(仮称) 泉パークタウン第6住区開発計画

環境影響評価準備書に対する指摘事項への対応について

平成 28 年 7 月

図-1
重機の稼動による
二酸化窒素寄与濃度

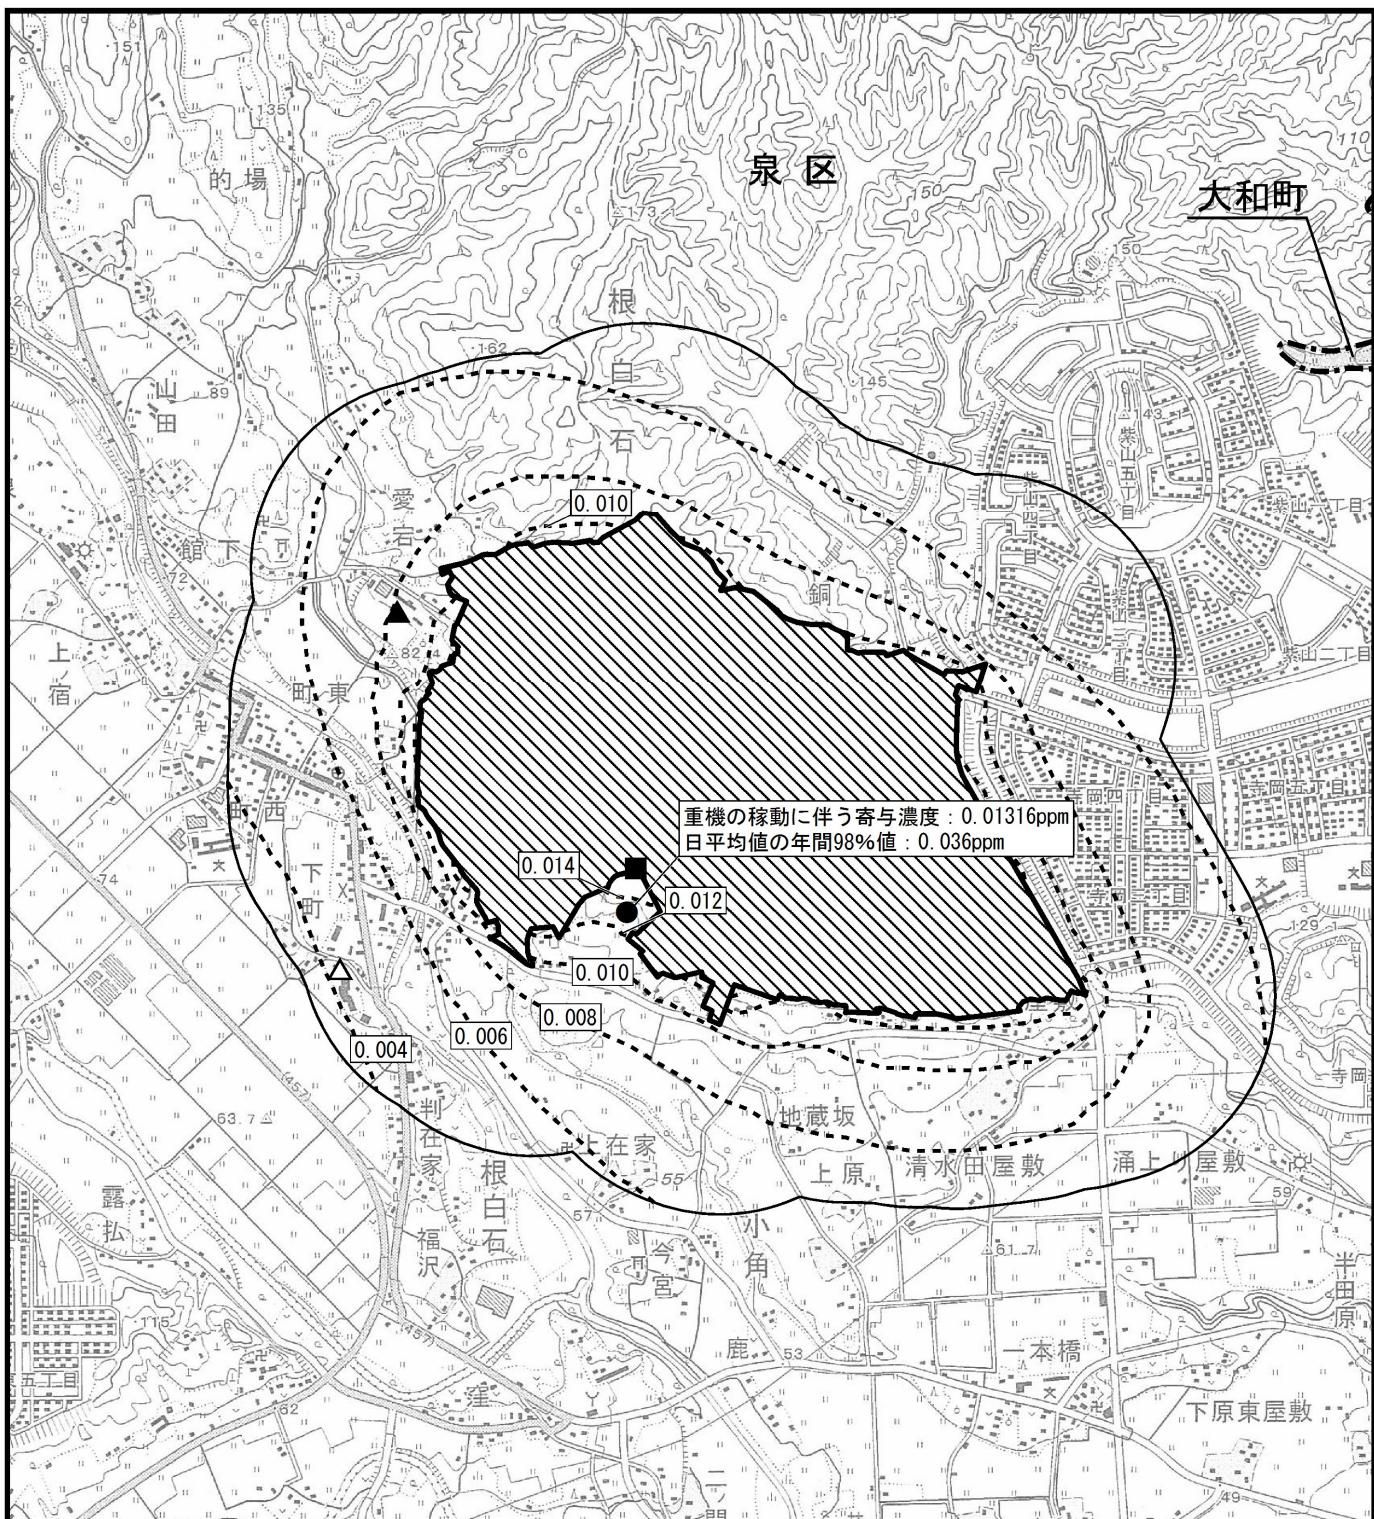
指摘事項	対応方針	備考
1	図8.1-11（準備書8.1-37頁）によれば、工事中の重機の稼働による二酸化窒素の最大着地濃度出現地点（日平均値の年間98%値：0.039ppm）の南側に民家が存在している。仙台市環境基本計画定量目標値（0.04ppm）に近い値であるため、対応を検討されたい。	最大着地濃度出現地点から南側の民家までは若干の距離があり、当該箇所における二酸化窒素の予測結果は、日平均値の年間98%値が0.036ppmとなり、環境基準及び仙台市環境基本計画定量目標を満足するものと予測されます。 最大着地濃度に比べて二酸化窒素濃度は減少しておりますが、準備書に記載した環境保全措置を徹底することで対応してまいります。	第2回 審査会資料 p.23-24 参照

対象事業計画地外の南西部民家付近の重機の稼動による二酸化窒素濃度の予測結果は、表-1、表-2 及び図-1 に示すとおりである。

重機の稼動による二酸化窒素濃度は、寄与濃度（年平均値）が 0.01316ppm、将来濃度（年平均値）が 0.02116ppm、寄与率が 62.19%、日平均値の年間 98% 値が 0.036ppm となり、環境基準及び仙台市定量目標を満足するものと予測される。

表 地点3における資材・製品・人等の運搬・輸送による騒音の予測結果

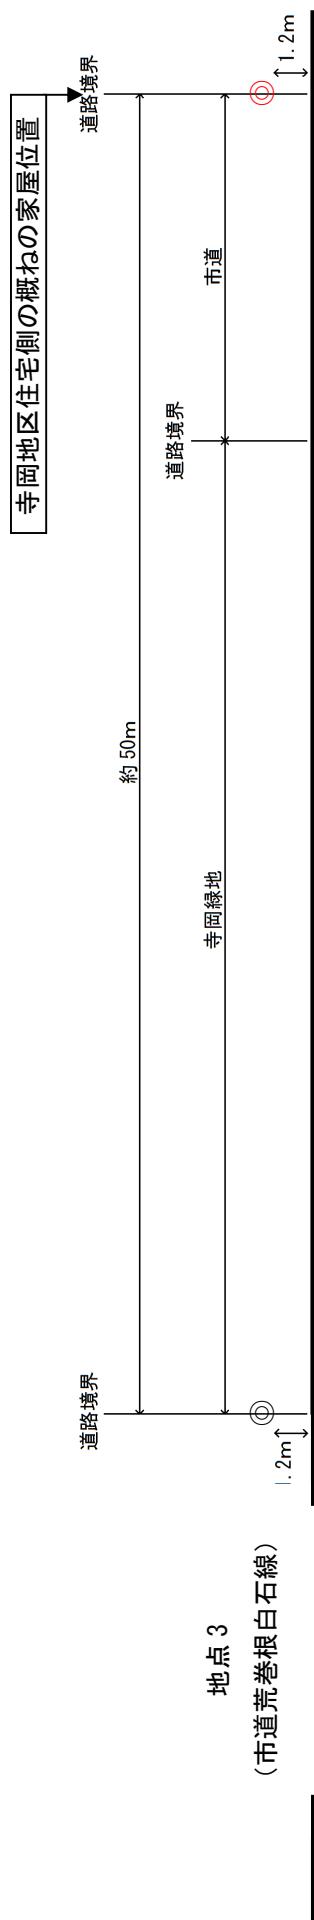
指摘事項	対応方針	備考
1	地点3における供用後の道路交通騒音レベルは、道路境界上ののみならず、人への影響を鑑み、実際の住宅建物が存在する地点での騒音レベルを予測・評価すること。	<p>地点3の寺岡地区の住宅地における等価騒音レベルを予測した結果、昼間・夜間ともに環境基準を満足する結果となりました。</p> <p>また、地点5及び地点6における建築物壁面での等価騒音レベルも予測したこと、昼間では家屋の壁面位置によっては環境基準を満たさない結果となつたものの、夜間では環境基準を満足する結果となりました。</p>	第2回 審査会資料 p. 29-31 参照
2	供用後の道路交通騒音の環境保全措置として、表8.2-33（準備書8.2-49頁）に記載されている電気自動車（EV）利用の促進について、石油使用量の削減に努めると記載されているが、誤植と思われるため適宜修正すること。また、道路交通騒音にどれだけ効果があるか具体的に記載されたい。	<p>電気自動車利用の促進について、石油使用量の削減と騒音は無関係であり、誤植であるため削除します。</p> <p>また、道路交通騒音への効果については、ASJ RTN-Model2013の参考資料によれば、50km/hの定常走行時ではガソリンエンジン車とハイブリッド車に有意な差は認められないことが示されています。したがって、予測・評価を実施した50km/hまたは60km/hの速度では、環境保全措置としては不適と考え、削除します。</p>	第2回 審査会資料 p. 10, 11, 13 , 15, 25-28 参照
3	工事中の重機の稼働による振動影響に対する環境保全措置として、表8.3-22（準備書8.3-33頁）に低振動型重機の採用が記載されているが、最近の事例によれば、低振動型重機は台数が少なく採用が不可能となるケースが多いので、手配することが困難であれば環境保全措置として記載しないこと。	現時点では施工業者が決定しておらず、低振動型重機の手配を確約することができないため、環境保全措置から削除します。	第2回 審査会資料 p. 9, 12, 14, 参照

予測地点 (路線名)	時間の区分※1	予測高さ (m)	日の区分	現況の等価騒音レベル $L_{Aeq}^{※2}$ (dB)	伸び率による騒音レベルの増分 ΔL (dB)	資材・製品・人等の運搬・輸送に伴う騒音レベルの増分 ΔL (dB)	供用後の等価騒音レベル L_{Aeq} (dB)	供用後の等価騒音レベル (評価値) ※3 L_{Aeq} (dB)	環境基準 ※4 L_{Aeq} (dB)
3 (市道荒巻根白石線)	昼間	1.2	平日	69.3	0.0	0.0	69.3	69	65
	夜間	1.2	休日	68.5	0.0	0.0	68.5	69	69
審査会指摘した地点 (寺岡地区住宅側の概ねの家屋位置)	夜間	1.2	平日	61.4	0.0	0.0	61.4	61	60
	夜間	1.2	休日	60.8	0.0	0.0	60.8	61	61
審査会指摘した地点 (寺岡地区住宅側から 50.0m (寺岡地区住宅側の概ねの家屋位置)	夜間	1.2	平日	47.6(-21.7)	0.0	0.0	47.6	48	48
	夜間	1.2	休日	46.6(-21.9)	0.0	0.0	46.6	47	47
予測した地点 (市道荒巻根白石線)	夜間	1.2	平日	39.5(-21.9)	0.0	0.0	39.5	40	40
	夜間	1.2	休日	38.8(-22.0)	0.0	0.0	38.8	39	55

切土部における安定性評価補足資料

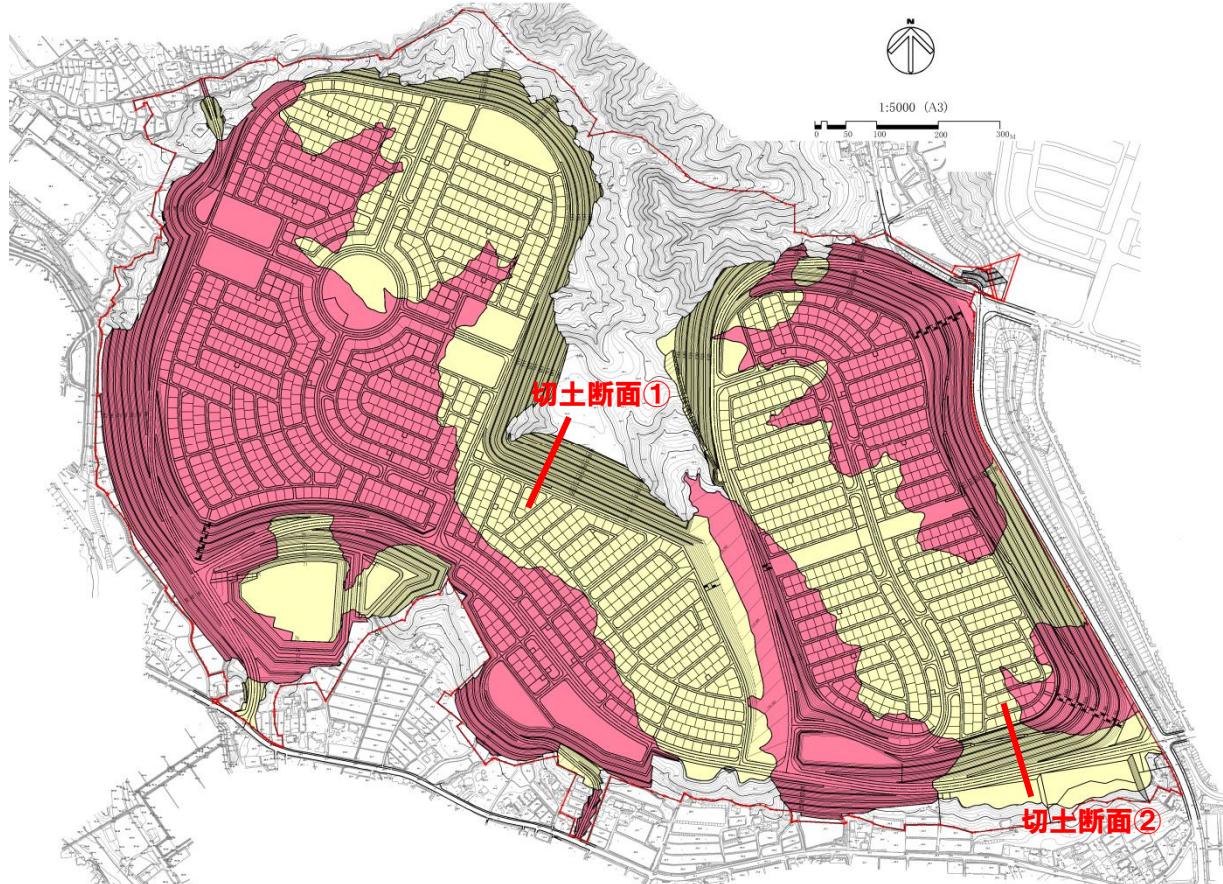
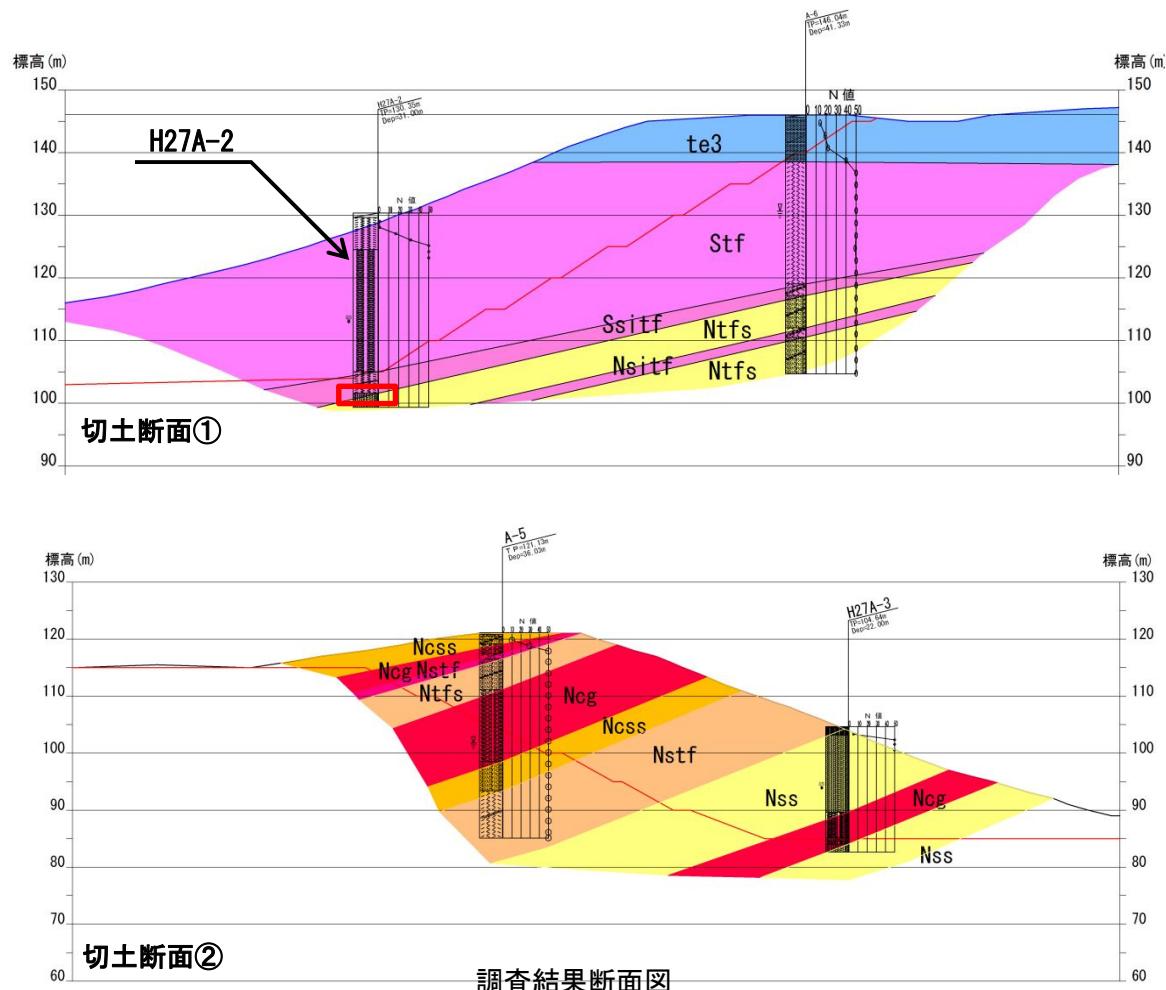
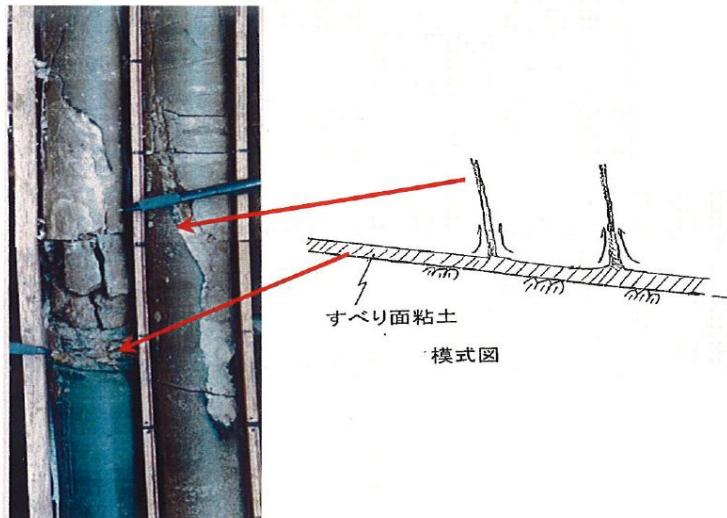
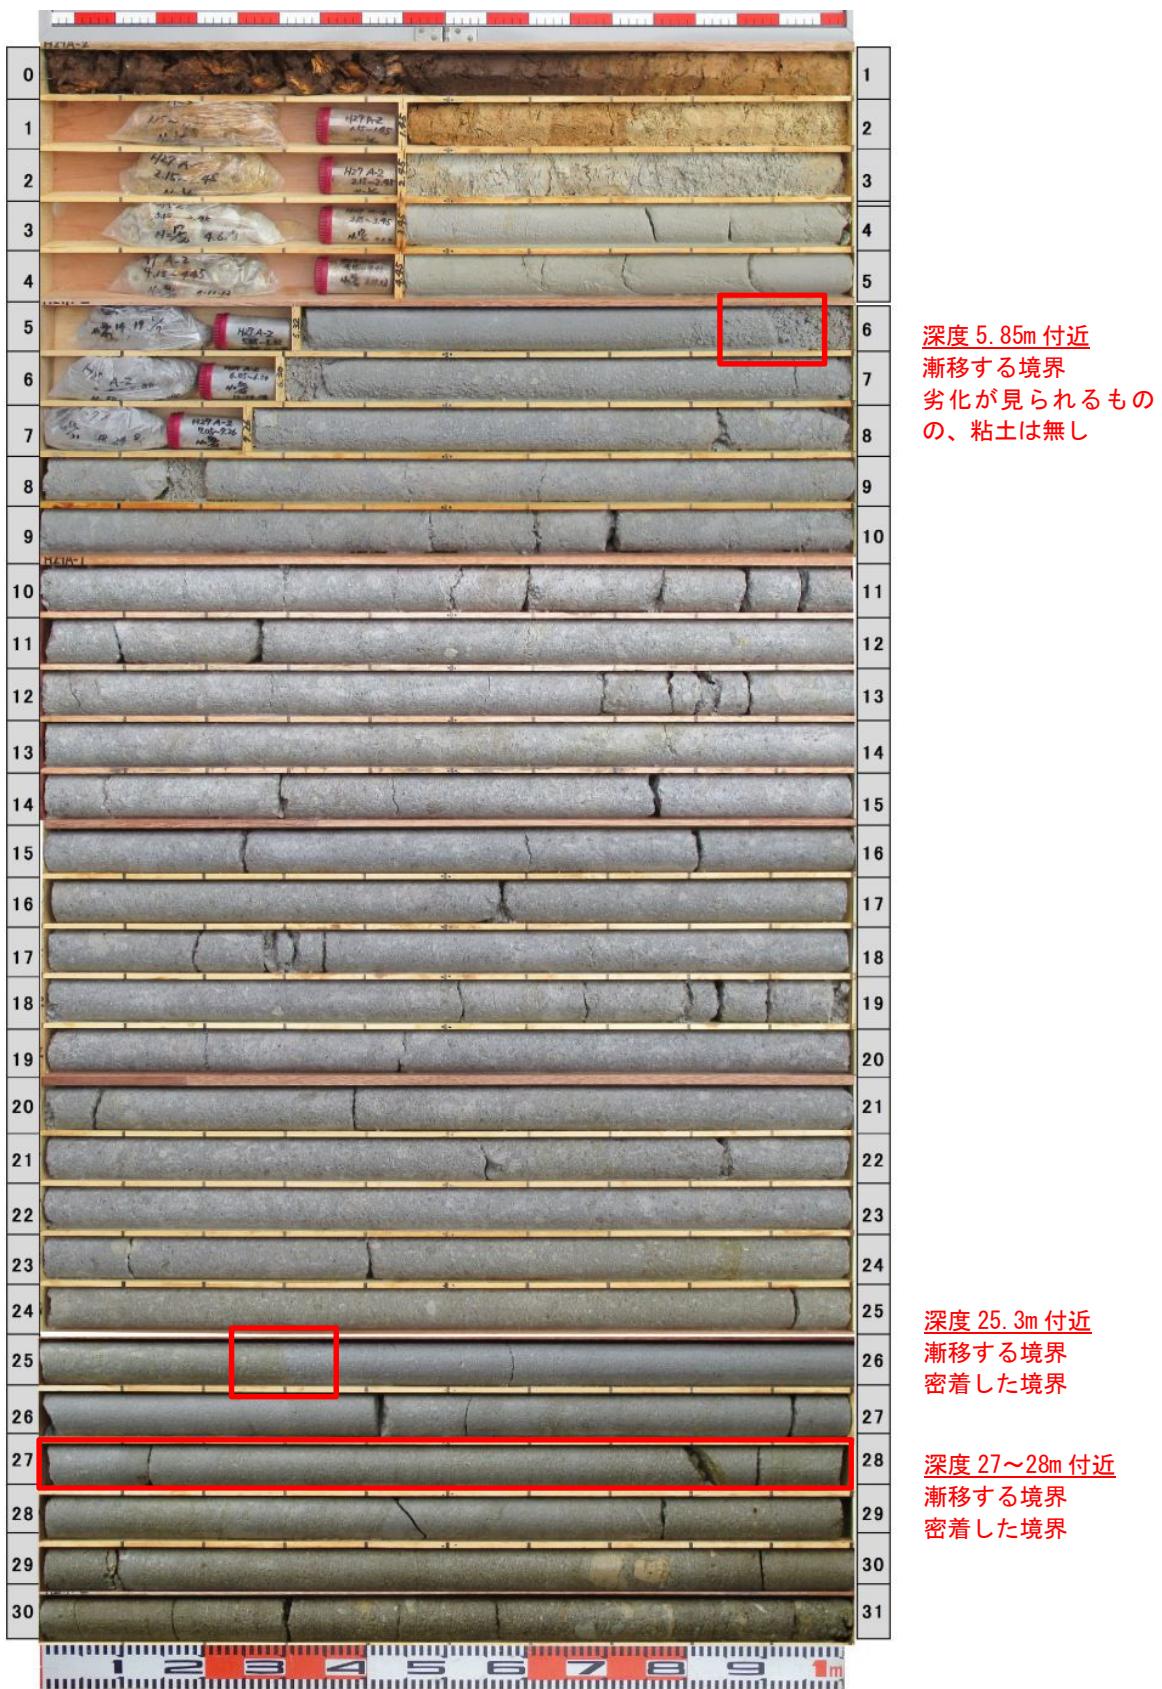
指摘事項	対応方針	備考
1	図8.6-8（準備書8.6-13頁）及び図8.6-11（準備書8.6-16頁）に記載されている切土断面②は断面方向に対し受け盤構造であるが、切土法面は断面方向によっては流れ盤構造となる可能性がある。流れ盤構造の場合、崩壊の危険性があることから、切土法面の地質構造を確認し法面の安定性を予測されたい。	切土断面①は流れ盤構造ですが、層理面が密着しており弱層の存在が認められないこと、地形にも明らかな地すべり地形が認められることから、本法面に対して流れ盤構造に起因する不安定化の可能性は非常に低いものと考えています。そのため、一般的な円弧すべりにて検討しました。	第2回 審査会資料 p.32-35 参照
2	盛土法面については「表層から約3mまでに分布している当該未固結土層を、現場内で発生する砂質土に置換する。」との記載があるが、地質構成表の「礫混り砂質粘土（地質記号：dt）」を掘削した上で盛土を実施するという理解でよいか。	ご指摘のとおり、「礫混り砂質粘土（地質記号：dt）」を掘削した上で盛土を実施いたします。

今回、ボーリング調査及び広域の地形判読や踏査を行っており、ボーリング調査にて下図のような地質構造が確認された。この結果より、切土断面①については緩い流れ盤構造であることが確認された。なお、切土断面②は受け盤構造であることが確認された。

次に切土断面①の地質境界の状況を見ると、深度 27m～28m 付近で凝灰岩 (Stf) と凝灰質砂岩 (Ntfs) の境界があると推測されるが、当該部の地盤状況を見ると密着しており、弱層は認められない。

その他の境界についても別紙に示すように、漸移するような境界や、密着した境界、劣化していても風化により砂～礫状になるような境界と、すべり面となりうるような弱層は認められなかった。

から、本法面に対し流れ盤構造に起因する不安定化の可能性は非常に低いと考察した。
